INWESTOR	Urząd Gminy w Andrespolu ul. Rokicińska 128, 95-020 Andrespol		
PRZEDSIĘWZIECIE	PROJEKT SIECI KANALIZACJI SANITARNEJ W MIEJSCOWOŚCI BĘDON PRZYKOSCIELNY	gmina Andrespol woj. łódzkie	
NAZWA ZAŁĄCZNIKA	PROJEKT ZAGOSPODAROWANIA TERENU W BĘDONIU PRZYKOSCIELNYM	Stadium	projekt
PROJEKTANT	mgr Sławomir Gąbka	Skala	1:500
SPRAWDZAJĄCY	mgr inż. Andrzej Świątek	Data	VII 2016
OPRACOWAŁ	mgr inż. Dominik Bielecki	Nazwaunku	1
SYSTEM PROJEKTANTA	mgr inż. Rafał Podgórski

Polska Spółka Gazownictwa sp. z o.o.
ul. M. Kasprzaka 25, 01-224 Warszawa
Oddział w Warszawie

Opiniuje się pozytywnie skrzyżowanie/zbliżenie
projektowanej sieci

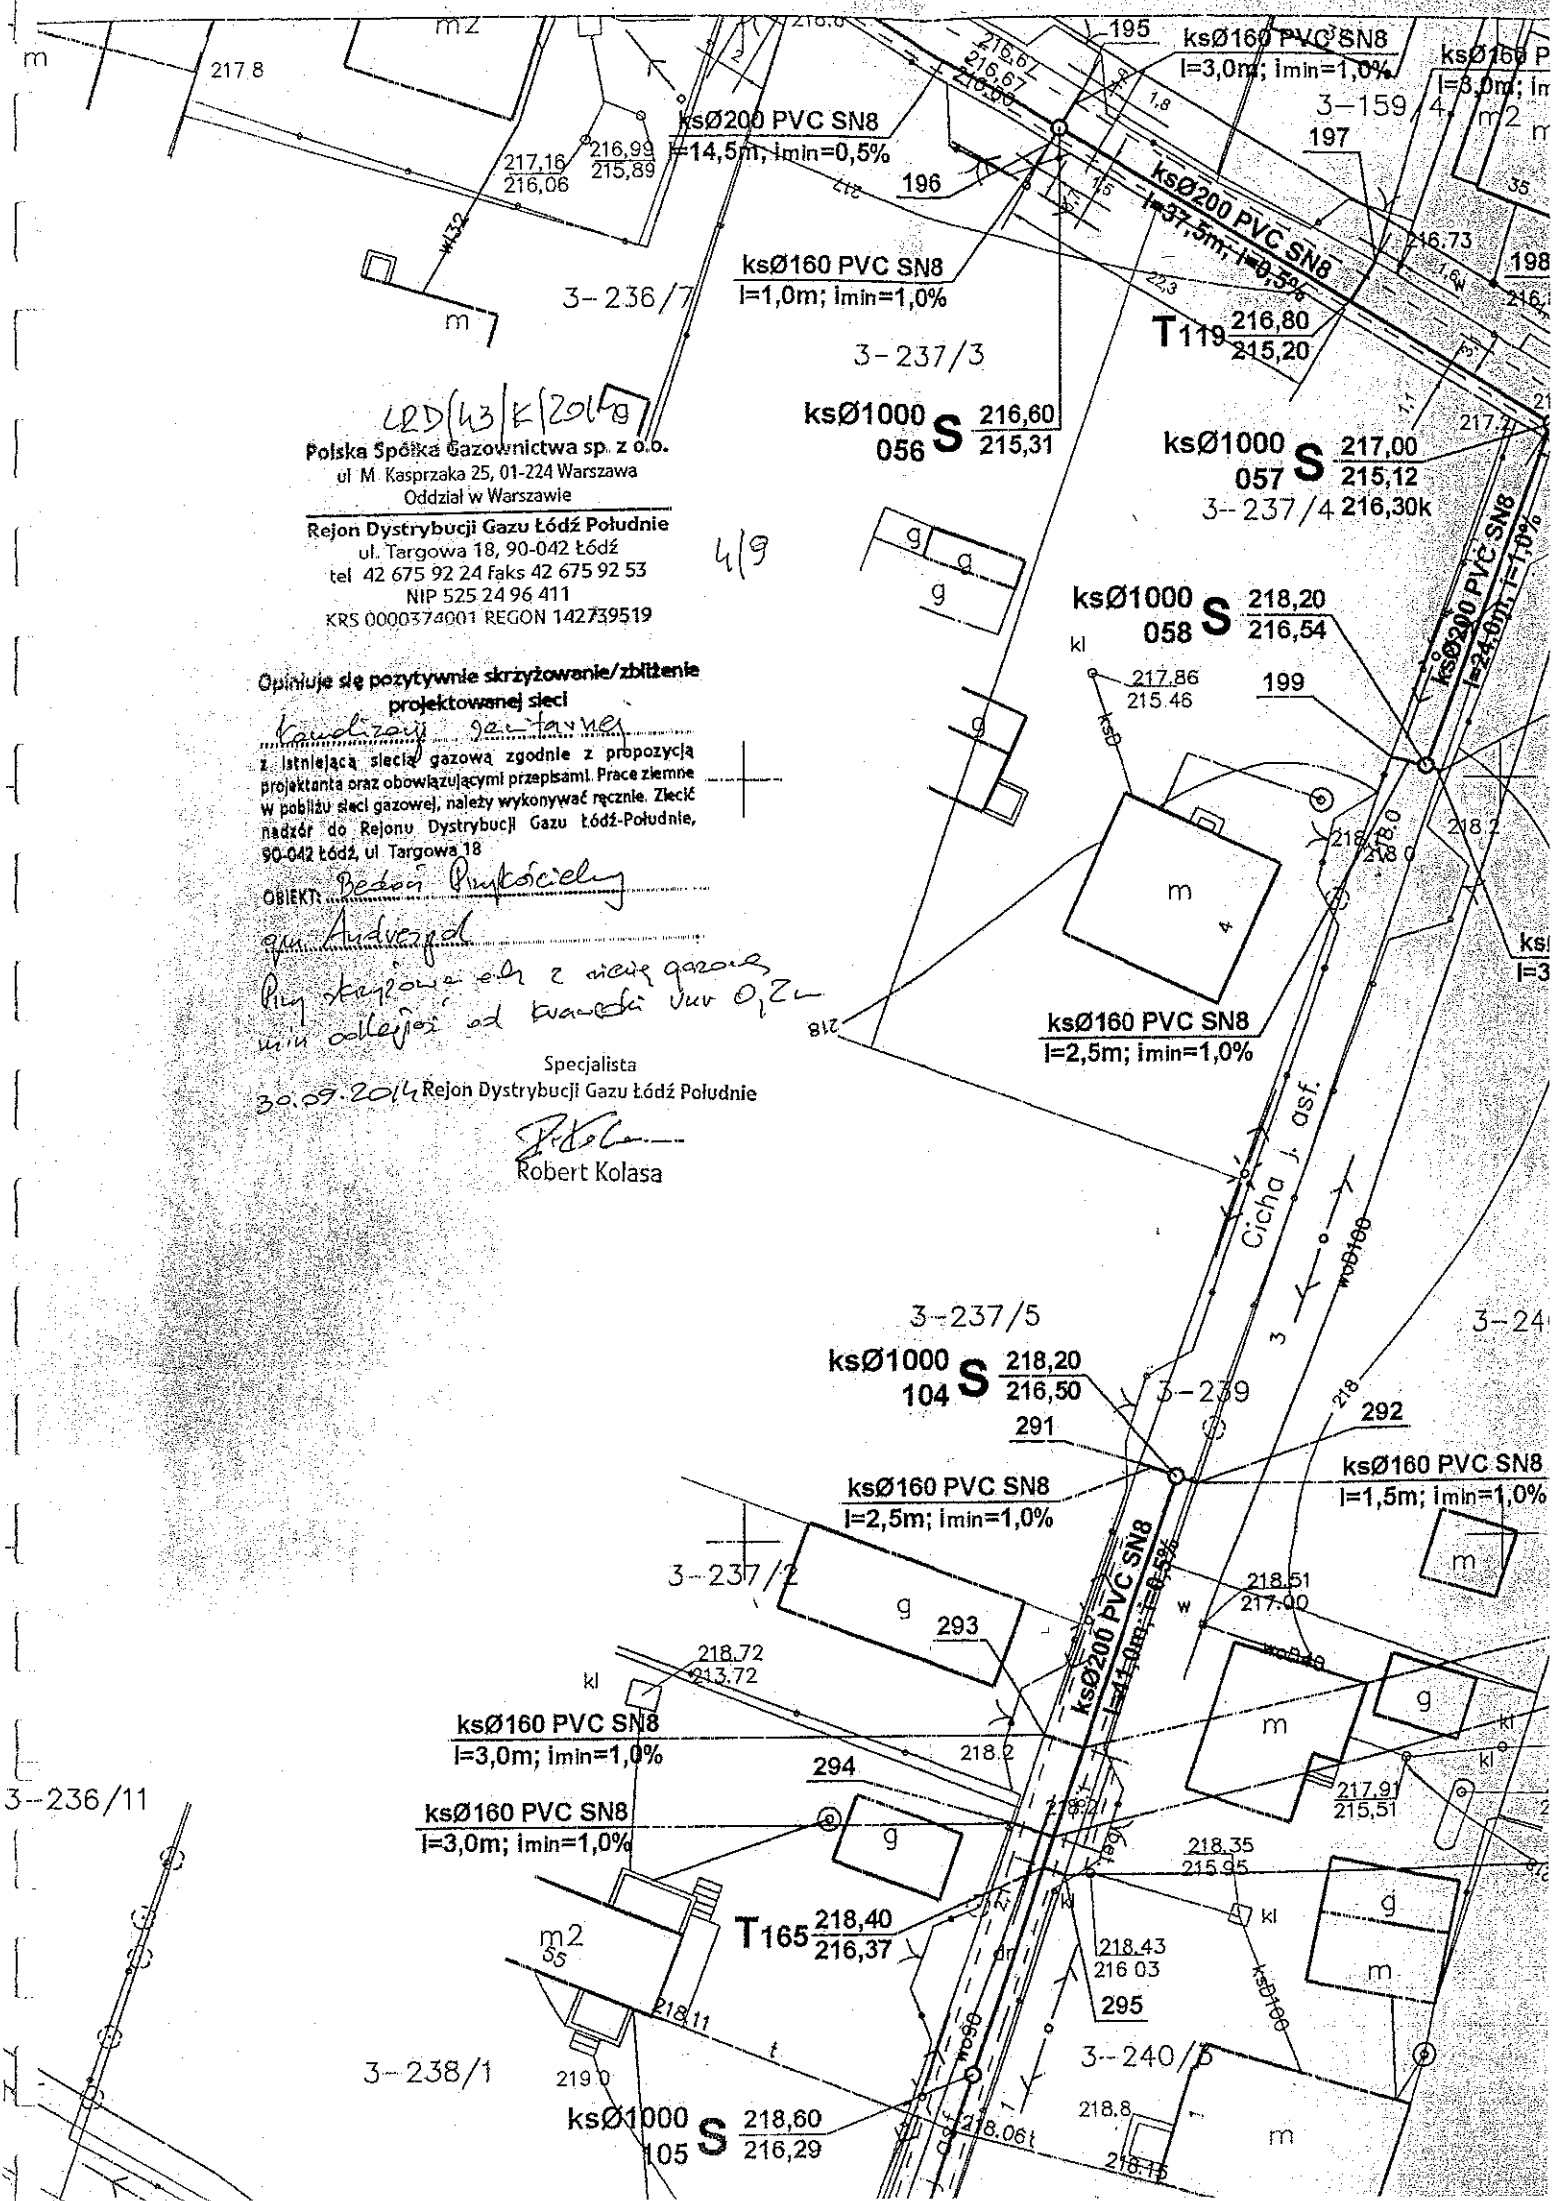
Opiniuje się pozytywnie skrzyżowanie/zbiżenie
 projektowanej sieci
 kaudizacji gazowej
 z istniejącą siecią gazową zgodnie z propozycją
 projektanta oraz obowiązującymi przepisami. Prace ziemne
 w pobliżu sieci gazowej, należy wykonywać ręcznie. Zlecić
 nadzór do Rejonu Dystrybucji Gazu Łódź-Południe,
 90-042 Łódź, ul. Targowa 18

OBIEKT: Budowa Przekładni
 gm. Andrzejów
 Przy skrzyżowaniu z siecią gazową
 ul. Cicha J. asf.

6/9

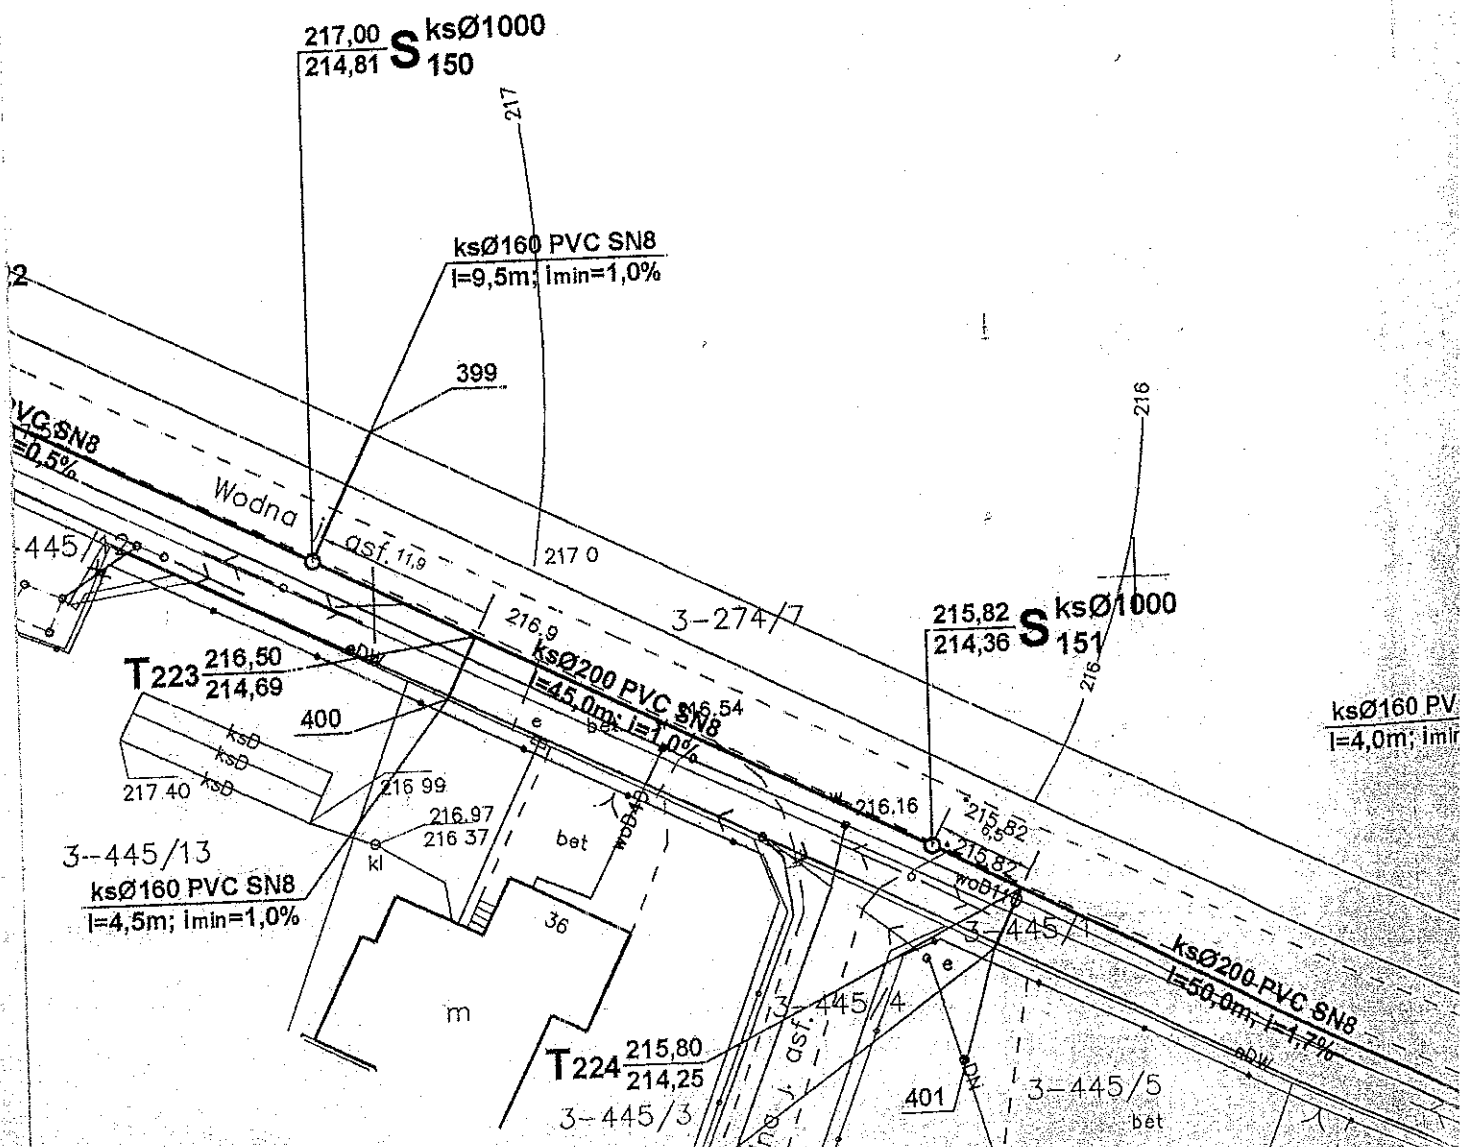
Opiniuje się pozytywnie skrzyżowanie/zbliżenie
projektowanej sieci

kawalerii gazowej
z istniejącą siecią gazową zgodnie z propozycją
projektanta oraz obowiązującymi przepisami. Prace ziemne
w pobliżu sieci gazowej, należy wykonywać ręcznie. Zlecić
nadzór do Rejonu Dystrybucji Gazu Łódź-Południe
90-042 Łódź, ul. Targowa 18

*Pięć kopiec z sieci gazowej
min. odległość od kraw. muru 0,2m.*

5/9

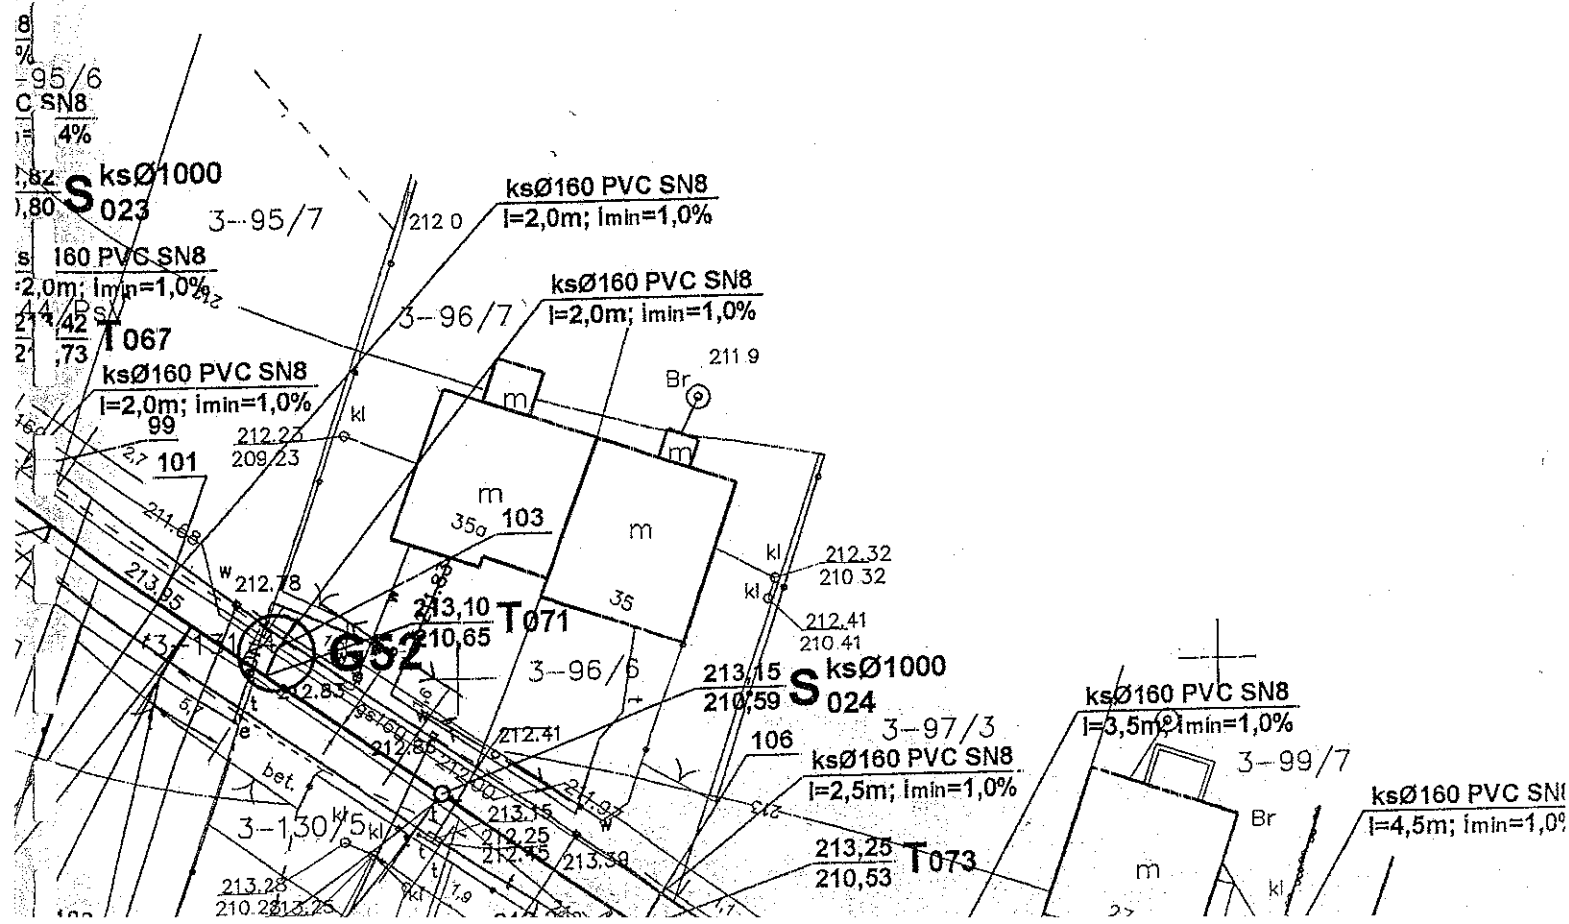
Opiniuje się pozytywnie skrzyżowanie/zbliżenie
projektowanej sieci

kanalizacji sanitarnych
z istniejącą siecią gazową zgodnie z propozycją
projektanta oraz obowiązującymi przepisami. Prace ziemne
w pobliżu sieci gazowej, należy wykonywać ręcznie. Zlecić
nadzór do Rejonu Dystrybucji Gazu Łódź-Południe,
90-042 Łódź, ul. Targowa 18

*Przy skrzyżowaniu z siecią gazową
min. oddalonych od krawędzi rowu 0,2m*

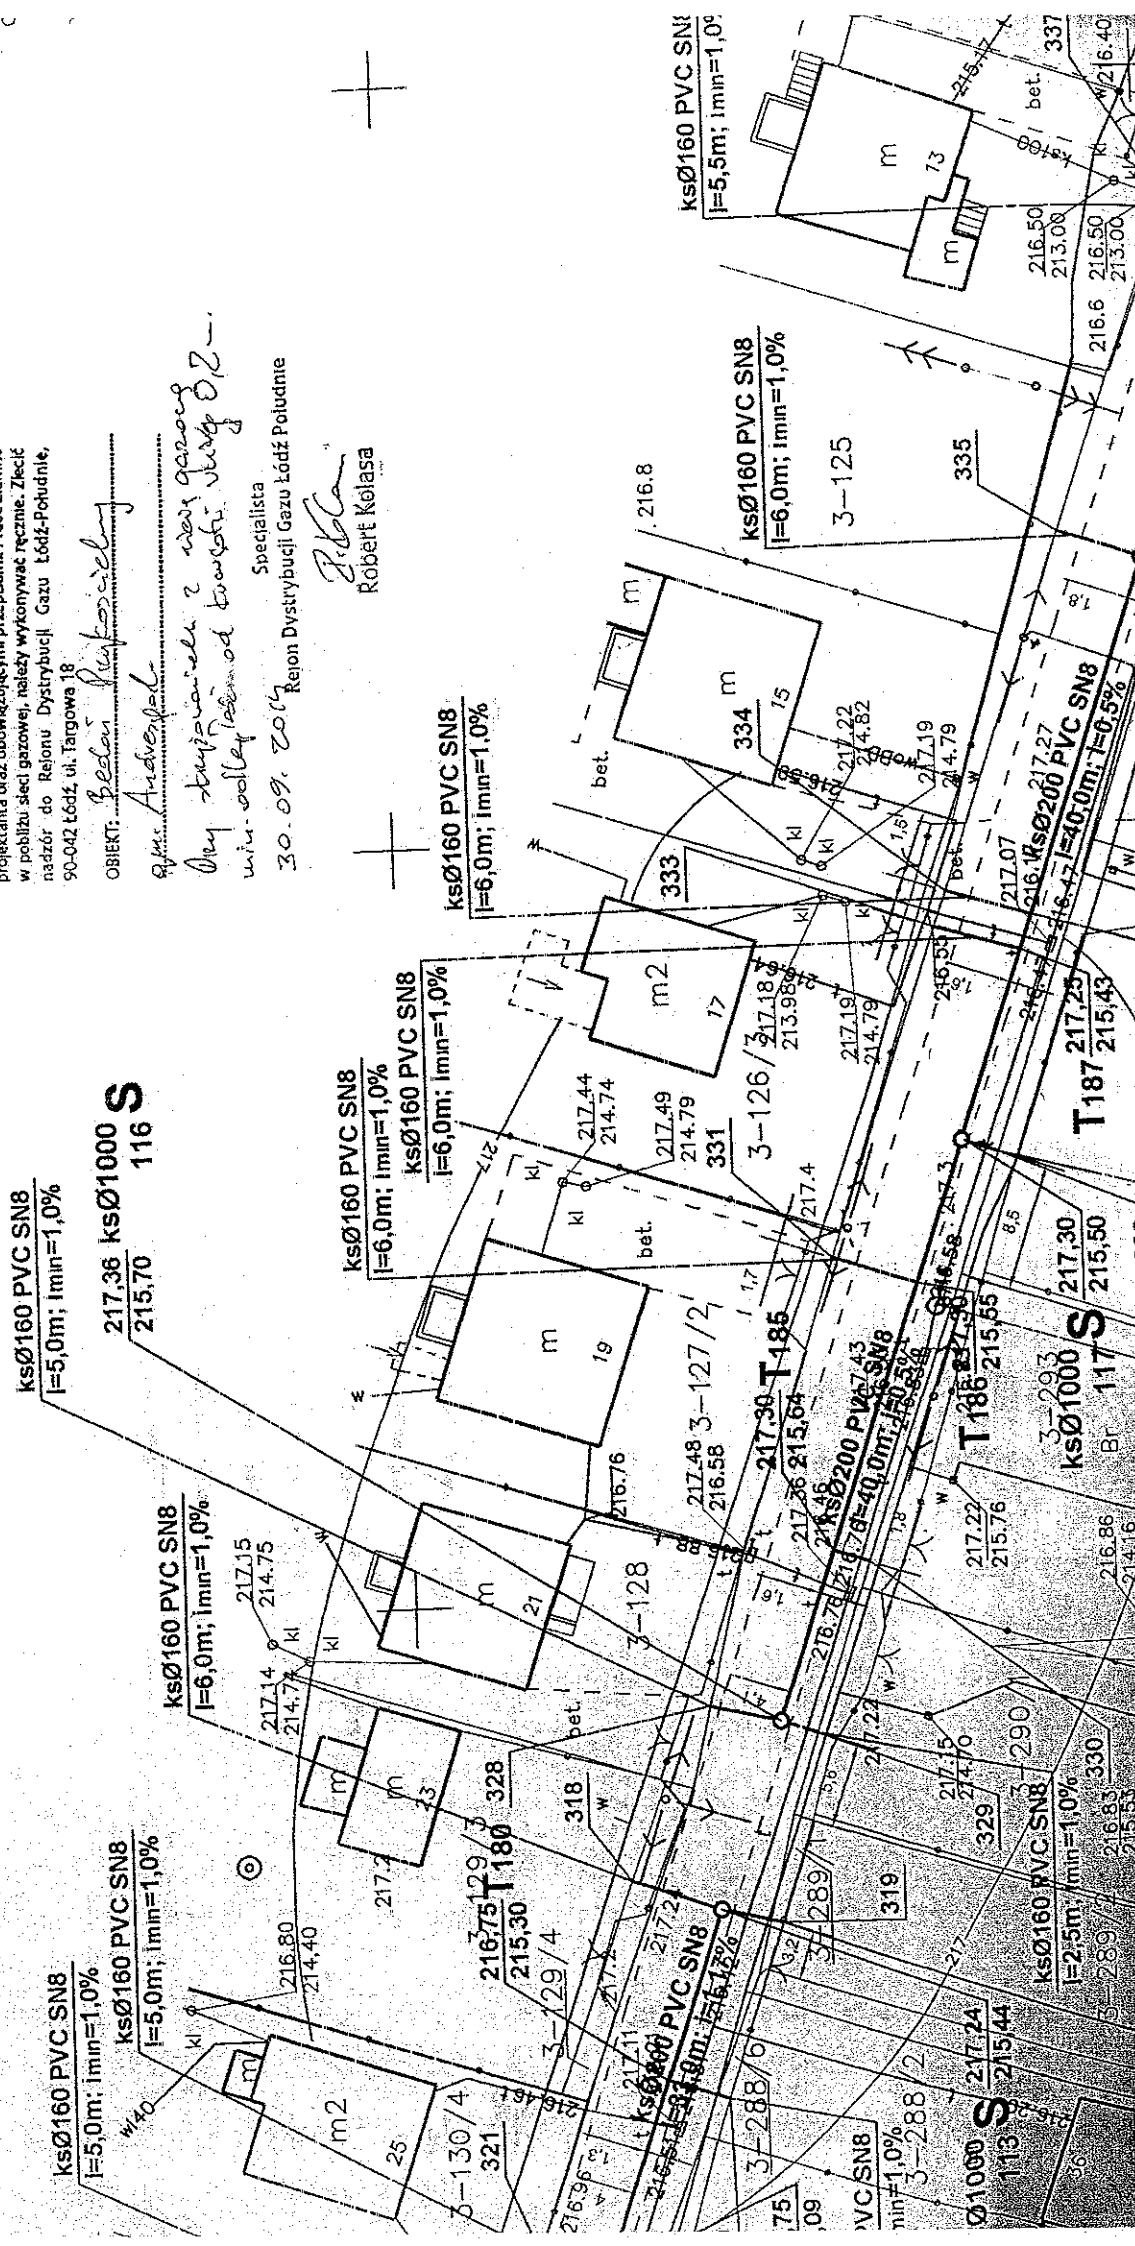
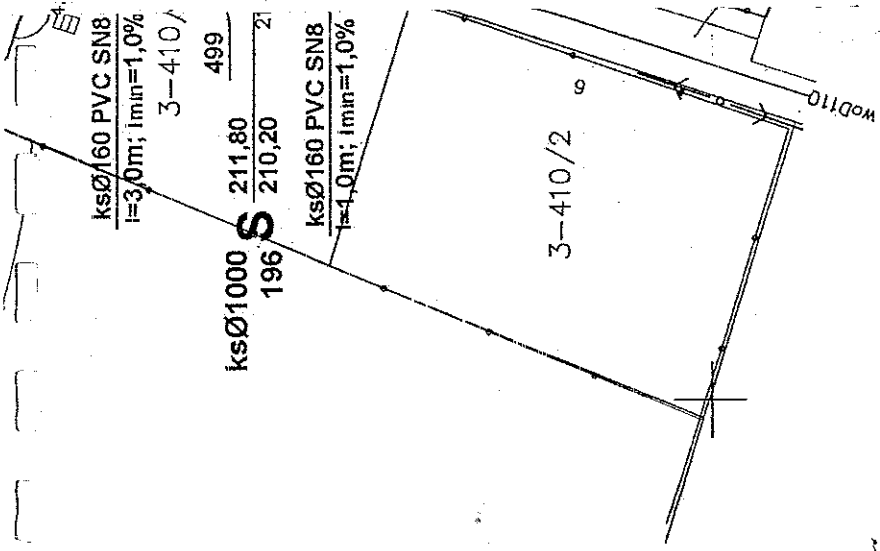
projektowanej sieci
kawalerzysty nowo-tarskiej
z listniaką siecią gazową zgodnie z propozycją
projektanta oraz obowiązującymi przepisami. Prace ziemne
w pobliżu sieci gazowej, należy wykonywać ręcznie. Zieć
nadzor do Rejonu Dystrybucji. Gazu Łódź-Południe,
90-042 Łódź ul. Targowa 18

Przy transportowaniu z miejsc gromadzenia
miejsc od transportu do transportu
30.09.2017
Specjalista
Rejon Dystryktu Gazu Łódź Południe
